六輕相關開發計劃
環境影響評估審查結論
監督委員會

第五十五次委員會議報告資料

第54次監督委員會委員及機關代表 意見辦理情形

報告單位：台塑關係企業總管理處安全衛生環保中心

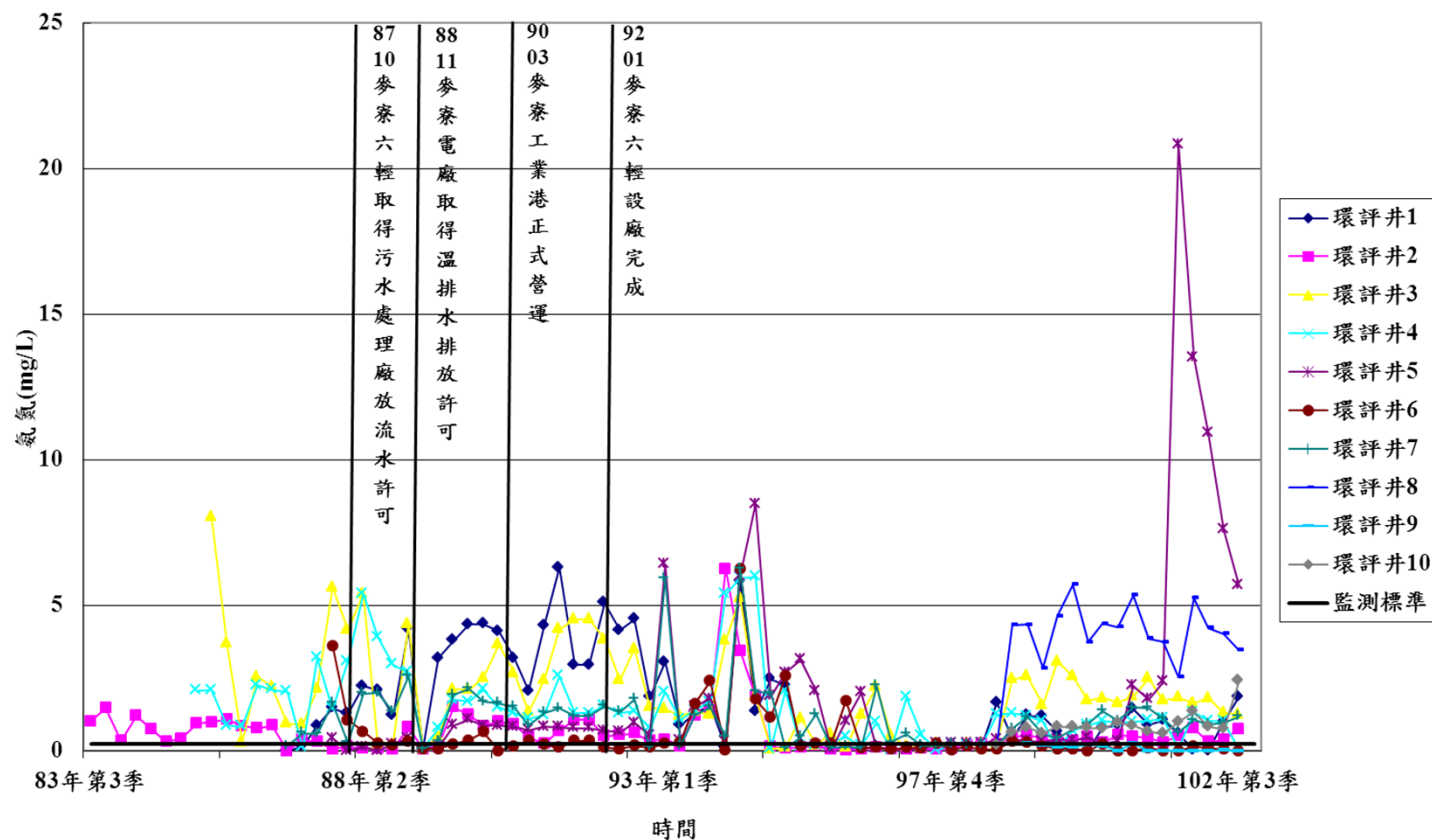
- (一)對地下水水質監測結果中，指出氨氮偏高成因之判讀宜有具體依據。
- (二)地下水檢測氨氮檢測結果偏高或超出標準之原因歸責於上游養殖業及畜牧業等，應有嚴謹之佐證分析。

1. 依據六輕相關計畫歷年(83年第三季至今)地下水水質監測，氨氮濃度歷線圖顯示，麥寮工業園區於設廠時氨氮濃度即有偏高現象。
